Oggetto: ID_VIP_7387

Progetto, denominato “**Ascoli Satriano Masseria San Potito**”, di un impianto agrivoltaico della potenza nominale di 47,5 MW con annesso impianto di accumulo energetico della potenza di 90 MW e relative opere di connessione alla rete, ubicato nei Comuni di Candela (FG) e Deliceto (FG) (il “**Progetto**”).

CONTRODEDUZIONI al parere tecnico-istruttorio del Ministero della Cultura - Soprintendenza Speciale per il PNRR (il “MIC”) prot. 7946 del 16/05/2023 (il “Parere”).

Allegato A – Controdeduzioni estese al parere MIC prot. 7946 del 16/05/2023

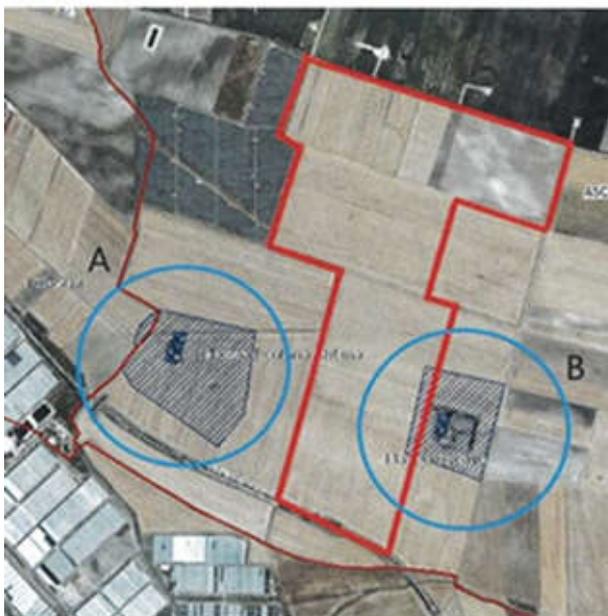
Pertanto, a nulla vale il riferimento (pag. 23) alle "interferenze" con aree "di dispersione, pur a bassa concentrazione, di reperti ceramici di età romana" o alla "interferenza diretta presso la Stazione RTN di Deliceto con la necropoli di età tardoantica in loc. Piano d'Amendola, già parzialmente indagata nel corso dei lavori eseguiti per la realizzazione della sottostazione TERNA", soprattutto, per quanto riguarda quest'ultima, considerando che:

- i suddetti lavori di realizzazione si sono conclusi più di dieci anni fa e da allora nessun procedimento è stato avviato per tutelare tali beni;
- i ritrovamenti non hanno evidentemente impedito la realizzazione di cavidotti interrati attualmente esistenti.

In ragione di quanto precede **si ritiene non ragionevole l'asserzione secondo la quale il Progetto "risulta pregiudizievole alla conservazione del palinsesto archeologico" e, parimenti, non trova fondamento l'affermazione del MIC secondo cui (pag. 29) "l'elevato rischio per la tutela del patrimonio archeologico sopra rappresentato richiede in ogni caso la sottoposizione del progetto alla procedura di verifica preventiva dell'interesse archeologico di cui all'art. 25 del D.Lgs. 50/2016 e al DPCM 14.2.2022"**.

Masseria Correa – Cono visuale punto di presa (in rosso area di impianto-in verde area vasta 4 km)

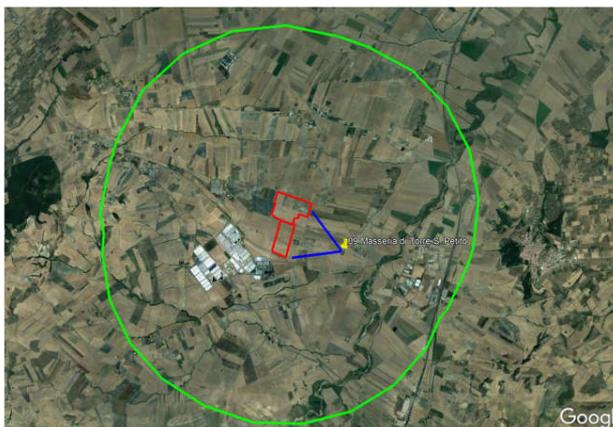
- **dei 15 punti da cui l'impianto risulterebbe visibile, 9 sono masserie**, di cui:
 - due sono attualmente adibite ad abitazione (Masseria Correa, che ha perso la struttura originaria, e Masseria Ciommarino);
 - due risultano adiacenti a corpi di fabbrica di recente fabbricazione (Masseria di Torre S. Petito, Masseria Viticone)

si riportano di seguito i fotoinserimenti con maggiore visibilità, rimandando all'elaborato di Progetto sopra richiamato per una complessiva trattazione.

I foto-inserimenti sono sufficientemente auto-esplicativi, dal momento che anche in una condizione di visuale aperta come quella del caso di specie, la visibilità dell'impianto è molto marginale e comunque non costituisce in alcun modo un elemento detrattore alla percezione del paesaggio, che peraltro, nell'intorno, è invece fortemente influenzato dalla presenza di torri eoliche. Pertanto, pur non dovendosi applicare la normativa prevista per gli impatti cumulativi, l'impianto rispetta i criteri previsti.
